PALERMO - AMPLIAMENTO DEL SISTEMA TRANVIARIO CITTADINO

NO AL TRAM IN PIAZZA POLITEAMA E IN VIA LIBERTÀ

Estratti dello “Studio di fattibilità” dal sito del Comune di Palermo

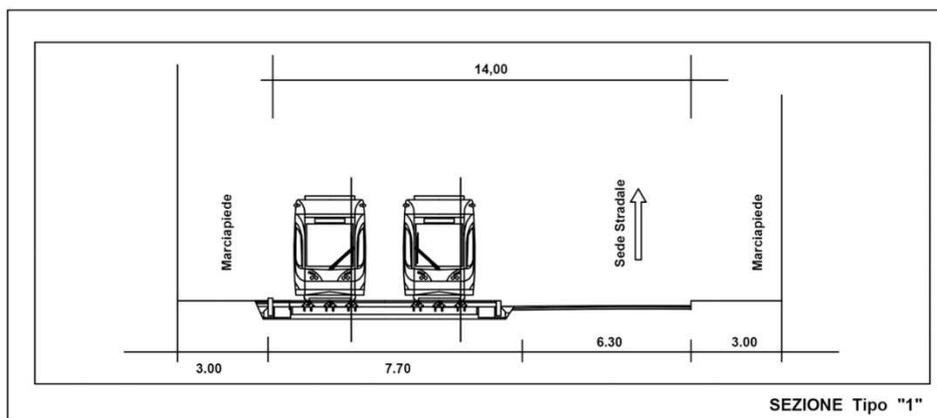
Via Libertà: notare le barriere e l’armamento di tipo ferroviario, che, a parte l’impatto devastante sull’ambiente fisico, impediscono per lunghi tratti l’attraversamento pedonale e lo scambio fra i due marciapiedi. La piattaforma e l’armamento del tram-treno impediscono inoltre l’uso sociale degli spazi, come ad es. la pedonalizzazione domenicale, le maratone, etc.

Via Roma: notare il poco spazio rimasto per le altre linee di bus e per il traffico cittadino (e la corsia di emergenza?)
